Revisión y seguimiento al diagnóstico, alternativas y diseño de redes de acueducto en la comuna 1, municipio de Medellín y red de alcantarillado en el barrio Obrero, municipio de Bello.

Informe de práctica para optar al título de Ingeniero Civil

En el siguiente informe, se describe la revisión ejecutada por al interventoría en cuanto al cumplimiento de las normativas vigentes y particularidades del contrato para los diseños realizados referente a los proyectos de reposición de red de acueducto en asbesto cemento en el circuito de Santo Domingo (Comuna 1 de la ciudad de Medellín), realizados por el contratista SANEAR y a los diseños para la red de alcantarillado en el barrio Obrero (municipio de Bello), realizados por el contratista UT Redes AC SMA.

Referencia de gráficas a válvulas propuestas a cierre

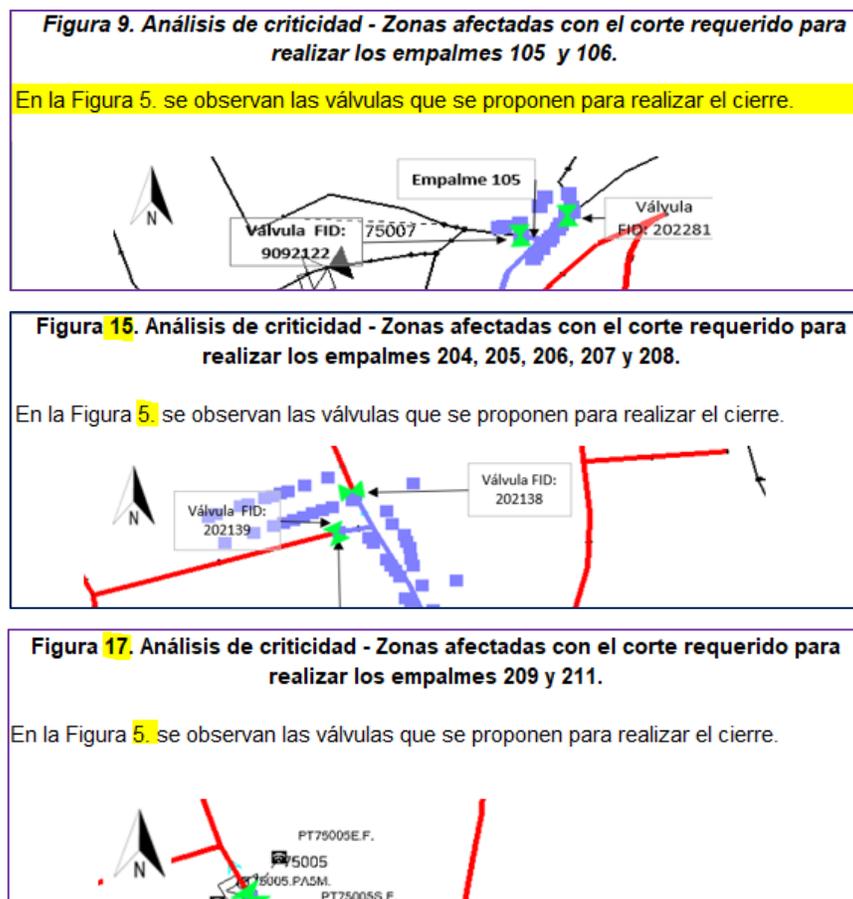
- Con relación a los títulos y numeración de las gráficas consignadas en el informe, debido a que no se entiende a qué se hace referencia o están repetidas como muestra la **Figura 11**, por lo cual se deben revisar todos los “pie de página” que contengan esta figura, verificar que si sea la que represente las válvulas propuestas para cierre de cada uno de los sectores.

Observaciones a los planos referentes a los empalmes

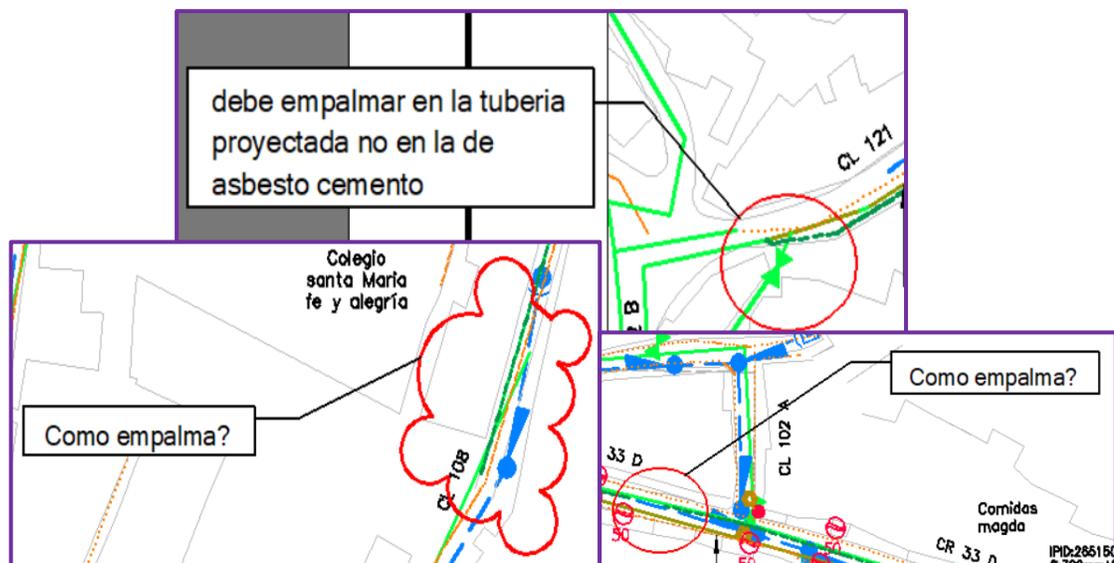
- En cuanto a los planos anexados, se realizaron observaciones referentes a:
 - La claridad sobre los empalmes que tendrá la red diseñada con las redes existentes, como se muestra en la **Figura 12**.

Observaciones a los planos referentes a la escala

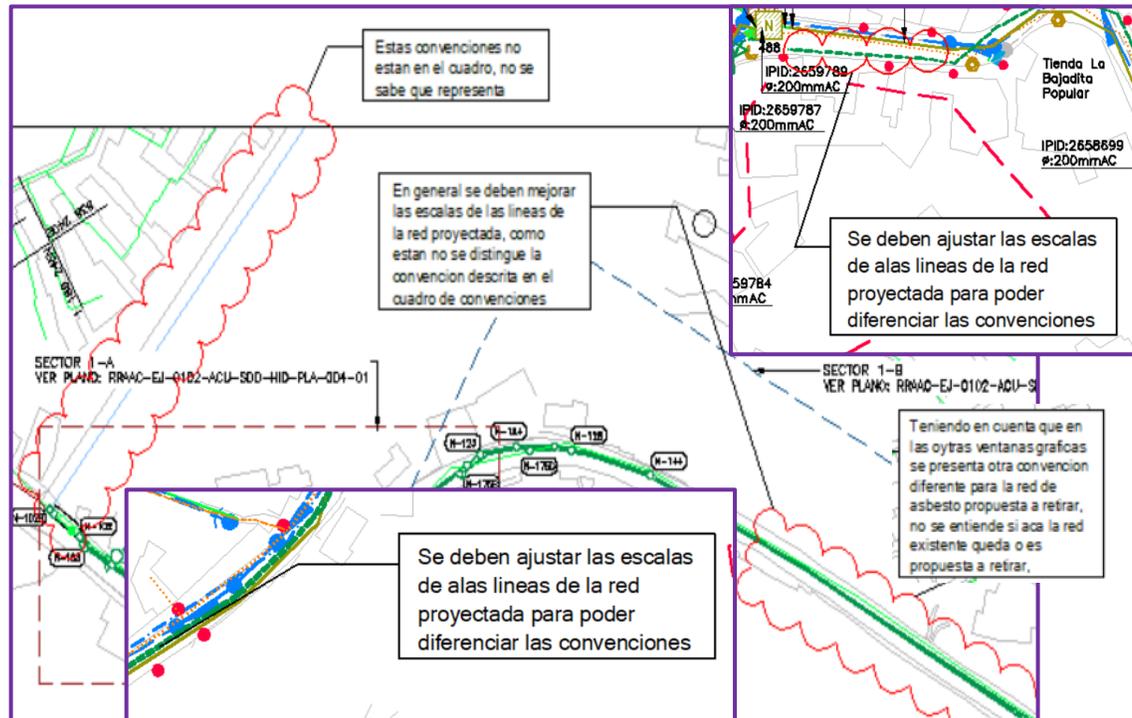
- Las escalas utilizadas en las líneas que no permiten diferenciar el tipo de elemento al cual se hace referencia, así como a la claridad sobre algunas convenciones presentados como muestra la **Figura 13**.

Observaciones a los planos referentes a la distancia a la clave

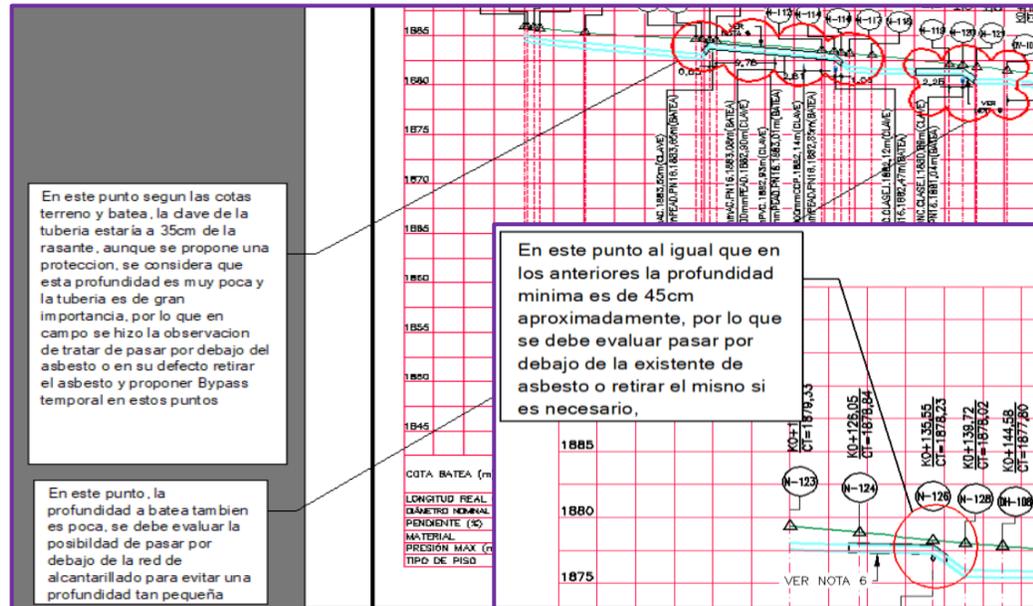
- La profundidad a la clave que se propone en algunos tramos la cual no cumple la distancia mínima estipulada en la norma de EPM y la resolución 0330, y aunque se propone una protección para la tubería, por su importancia se considera una mejor opción retirar la tubería de asbesto, todo lo anterior se muestra en la **Figura 14**

Observaciones a los planos referentes a la ubicación de las tuberías

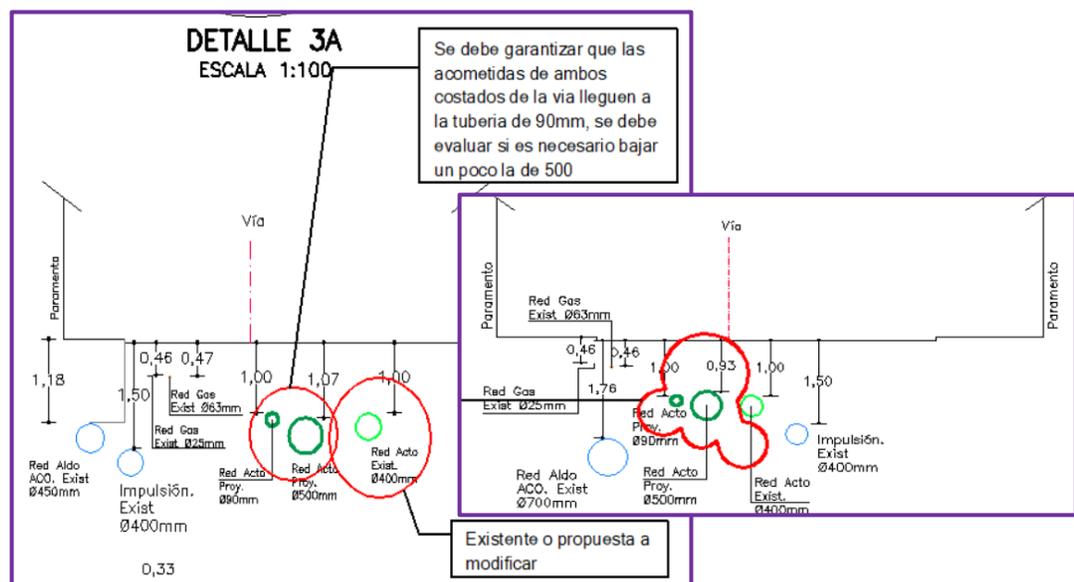
- La ubicación de las tuberías teniendo en cuenta que se deben conectar acometidas a los dos lados de la tubería de 90mm por lo cual la de 500mm podría interferir en esas conexiones como se muestra en la **Figura 15**.

Observaciones a los planos referentes al retiro de asbesto cemento

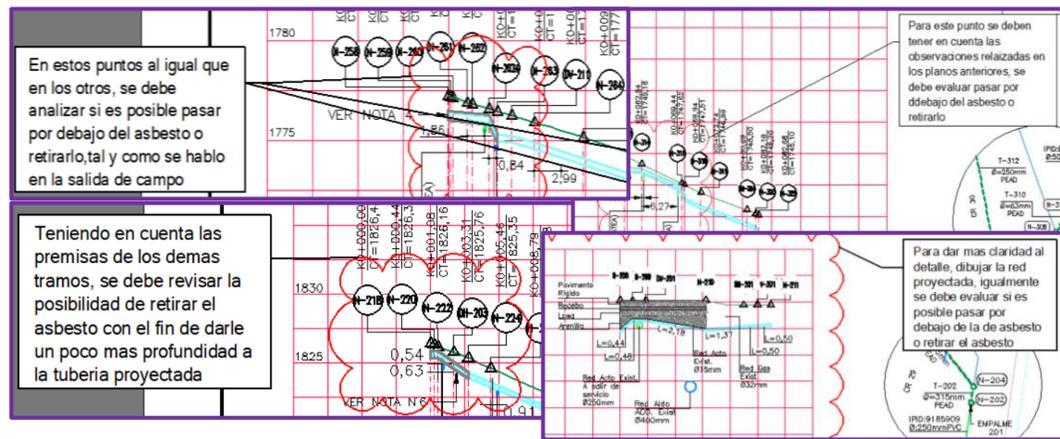
- La evaluación de la posibilidad de pasar por debajo de la red de asbesto cemento la tubería diseñada o retirar el asbesto cemento debido a la poca profundidad y al riesgo que puede presentar el diseño teniendo en cuenta el tráfico vehicular propio de los sectores a intervenir, lo anterior se aprecia en la **Figura 16**.

Figura 25
Arreglo para la reducción de ángulos de intersección en cámaras

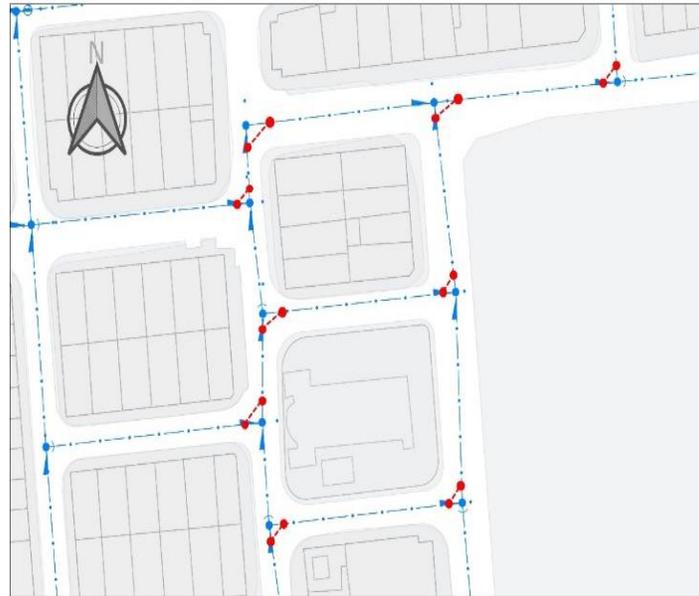
En cuanto a los ángulos rectos en las cámaras de inspección entre la tubería entrante y la tubería saliente que presenta el diseño, el contratista evaluó la eliminación de los giros como se muestra en la **Figura 25**, pero esto implicaría la construcción de 18 cámaras nuevas y 9 tramos adicionales lo cual incrementaría de manera significativa el costo del proyecto, además esto no resolvería la insuficiencia hidráulica de la red existente por lo cual se descarta y se conserva el alineamiento horizontal existente, así como la ubicación de las cámaras de inspección.
